札幌圏都市計画  
道路の変更(案)  
(札幌市決定)

3・4・43平岸通

令和7年2月  
札幌市まちづくり政策局総合交通計画部

札幌圏都市計画道路の変更(札幌市決定)

定 規 図

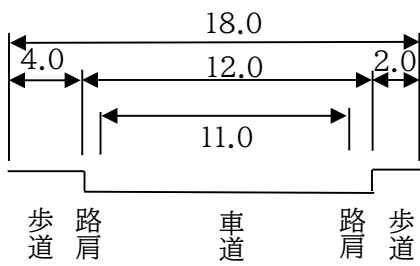
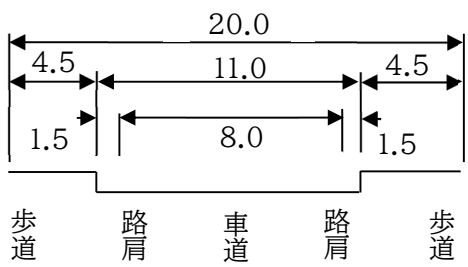
変更区間(南区真駒内緑町4丁目地先～南区真駒内幸町3丁目地先)

(旧)

(新)

| 新      |       | 旧      |       | 変 更 内 容                                                                                          |
|--------|-------|--------|-------|--------------------------------------------------------------------------------------------------|
| 3・4・43 | 平岸通   | 3・4・43 | 平岸通   | 線形変更に伴う延長、幅員の変更<br>(変更区間 約 350m→約 650m、幅員 18m→20m)<br>交通広場の決定<br>(約 9,900 ㎡、約 3,500 ㎡、約 1,700 ㎡) |

# 札幌圏都市計画道路変更箇所図

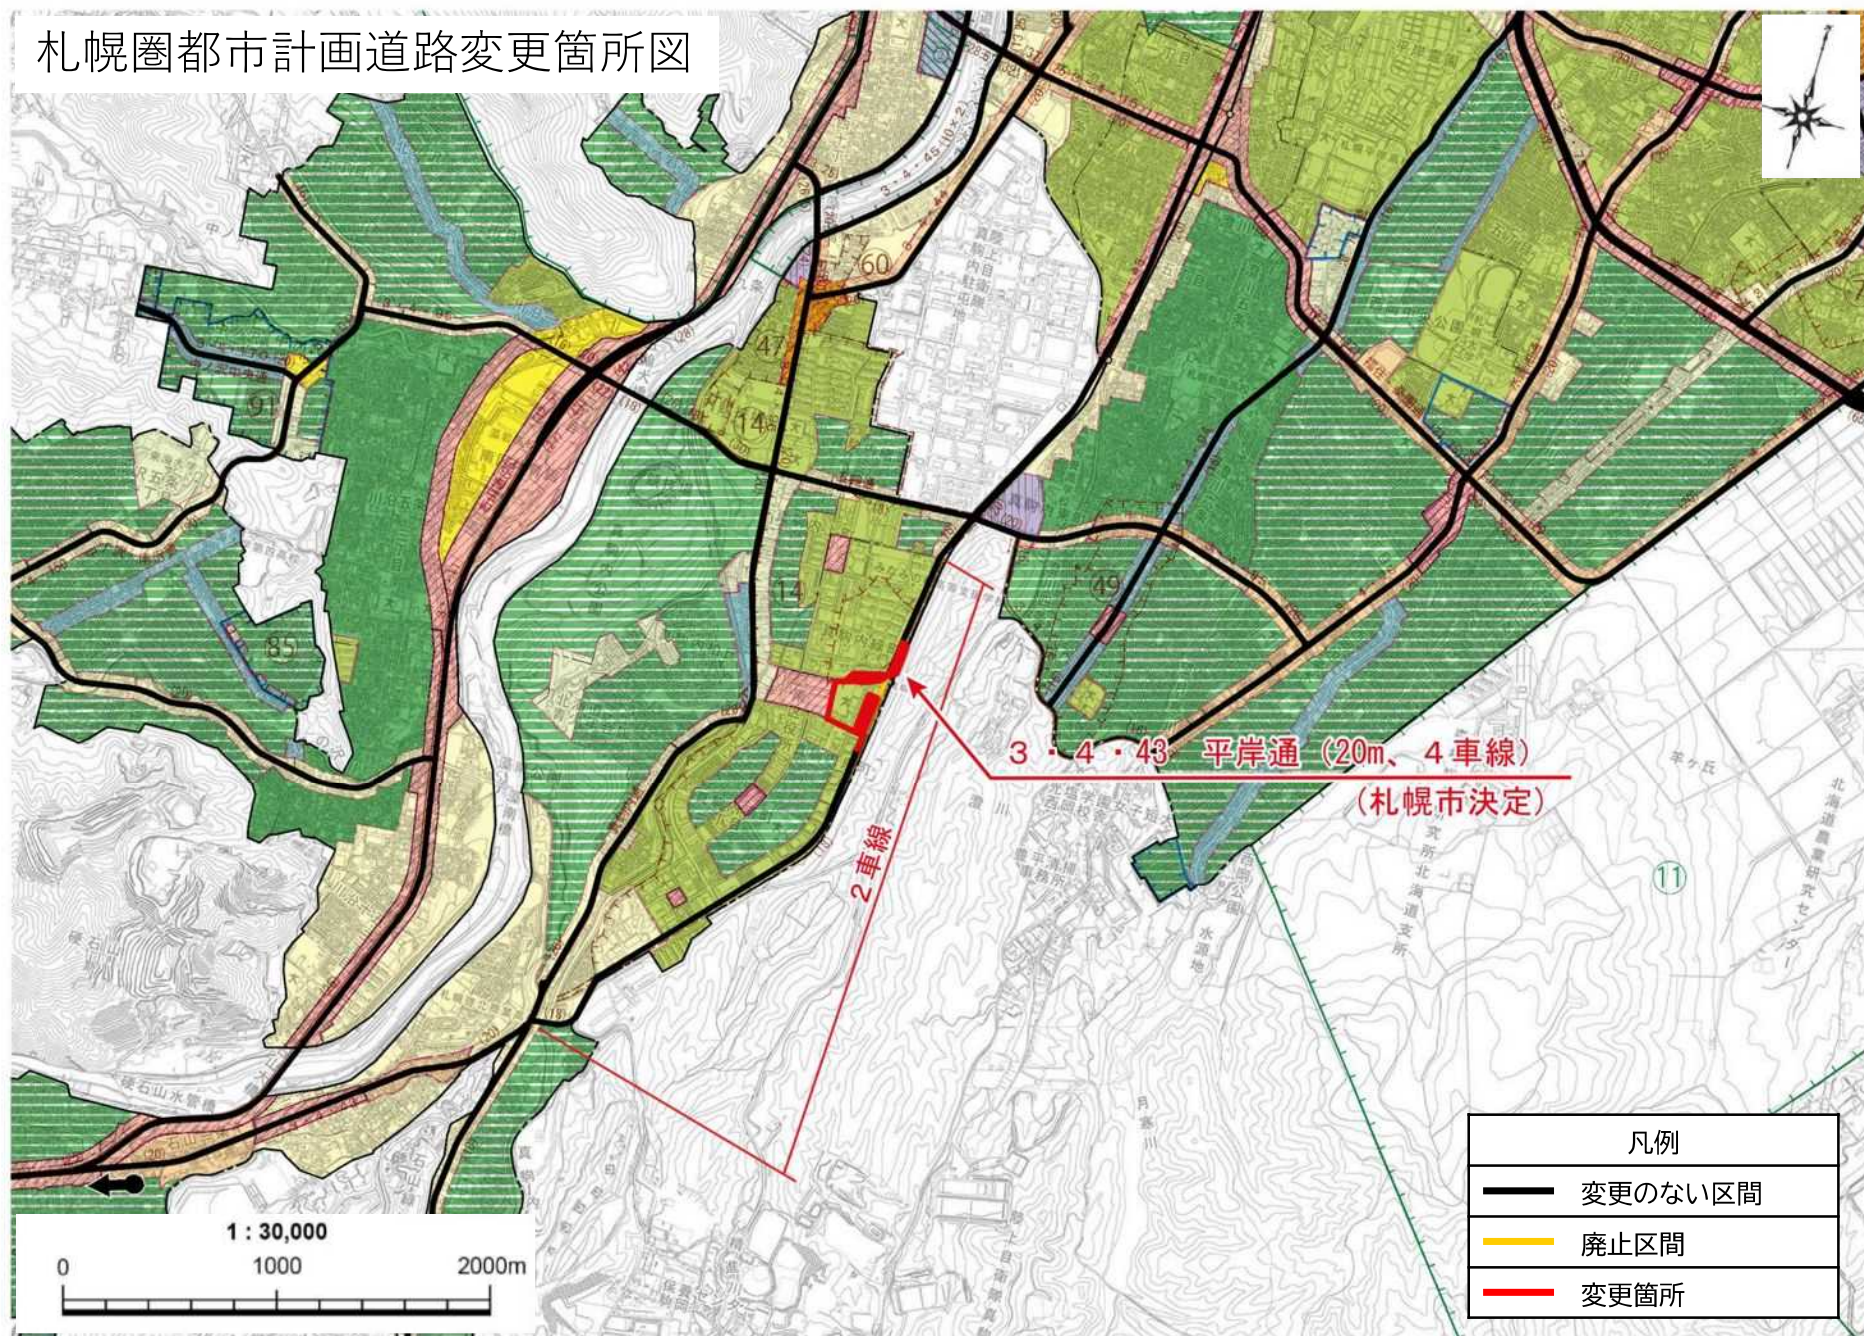
今後、同計画に基づき、切れ目のない人の動線の構築、交通広場の設置などを行うため、3・4・43 平岸通の線形変更に伴う延長、幅員の変更、ならびに交通広場の新設を行うものである。
